**Avis de l'autorité environnementale sur le dossier de création de la
ZAC des Portes de la Ville à Garges-lès-Gonesse (Val-d'Oise).**

Résumé de l'avis

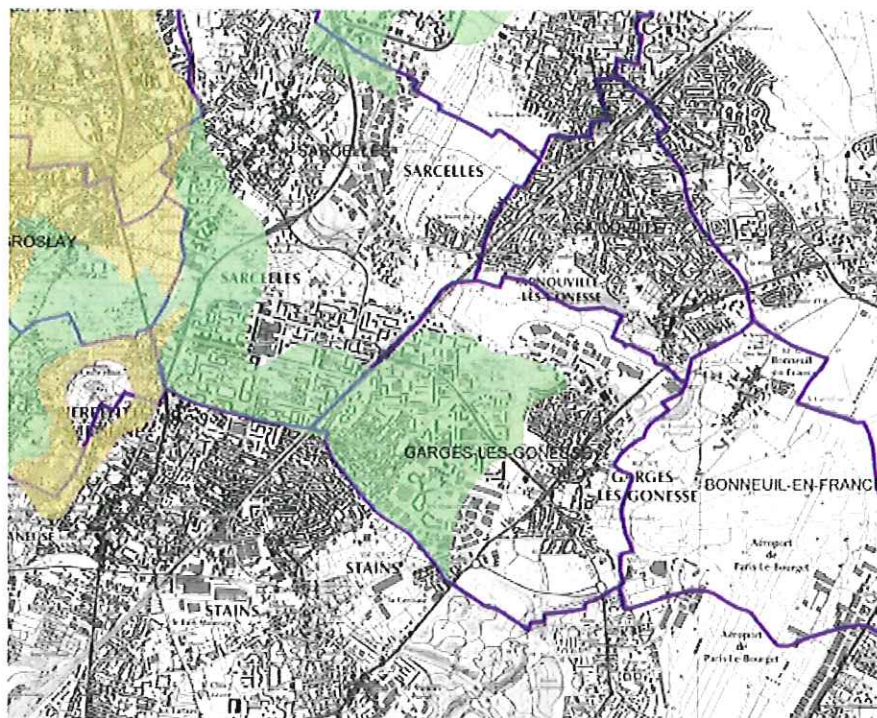
En ce qui concerne les risques naturels, les risques pris en compte concernent seulement le risque moyen de retrait gonflement des argiles (Cf.p16). Cependant, d'après les informations transmises par les services de l'Etat, le site serait aussi concerné par la présence de gypse. Dans ce cas, des sondages seraient à prévoir pour évaluer les risques éventuels et le type de fondations à mettre en œuvre.

La carte ci-dessus, a été actualisée en mai 2011. L'autorité environnementale note qu'avant cette modification, le risque lié au gypse n'était pas recensé sur le site du projet.
